## リコール届出一覧表

リコール届出日：令和元年10月29日

# 改善箇所説明図

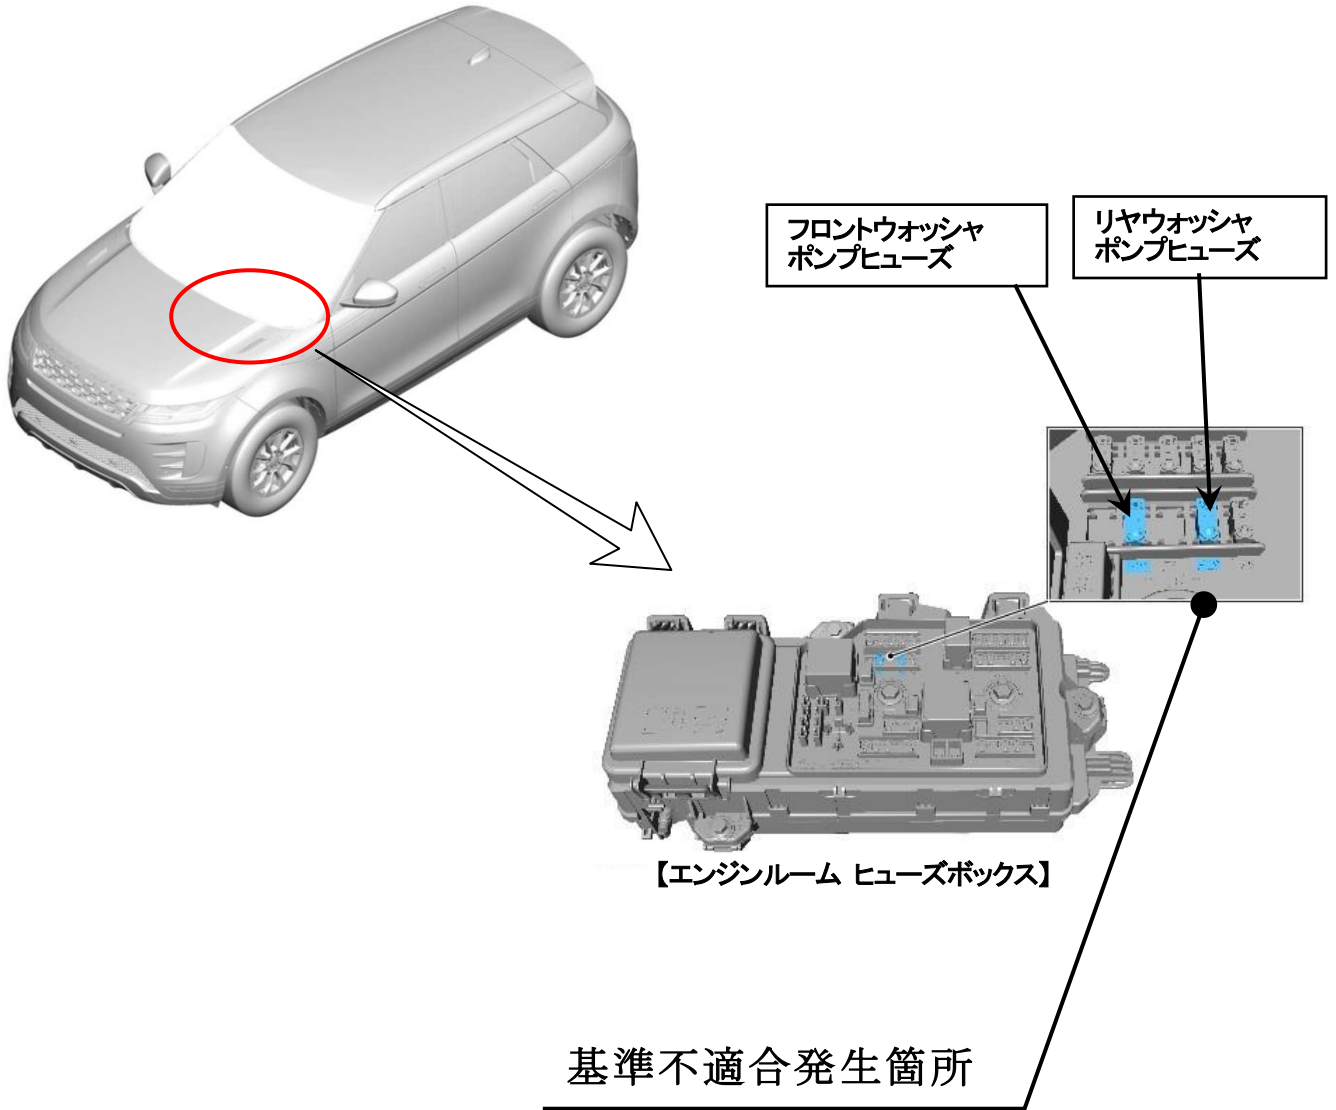
フロント及びリヤウィンドウォッシャポンプにおいて、使用環境に対する電気回路の容量設定が不適切なため、ウォッシャノズルが凍結した状態でウォッシャを使用すると、フロント及びリヤウィンドウォッシャポンプ回路のヒューズが切れることがある。そのため、ウォッシャ液が噴射されなくなるおそれがある。

全車両、ヒューズを対策品に交換する。また、ヒューズボックスカバーを、表示を変更した対策品に交換し、取扱説明書のヒューズ仕様欄に修正シールを貼付する。

識別：助手席ドアヒンジボルトに白ペイントを塗布する。
